Mission régionale d'autorité environnementale  
ÎLE-DE-FRANCE

**Avis délibéré  
sur l'opération d'aménagement de  
La Fontaine du Moulin au Plessis-Robinson (92)**

N°MRAe APJIF-A2022-027  
en date du 07/04/2022

Figure 2: Extrait de la coupe sud-ouest/nord-est (BB) et plan de masse, source : permis de construire (PC3 « coupes générales ») et étude d'impact, p.47.

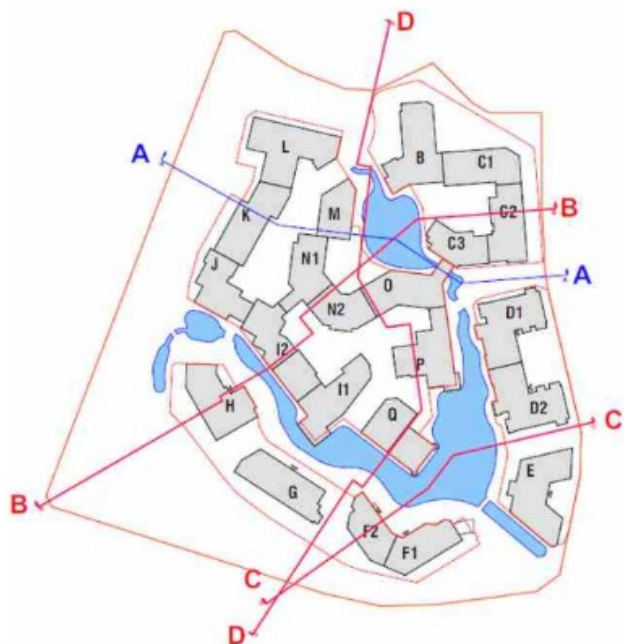
s'écarter significativement d'un modèle historique à plusieurs titres (hauteurs d'étage, plan masse, matériaux , etc., voir figures 2 et 4).
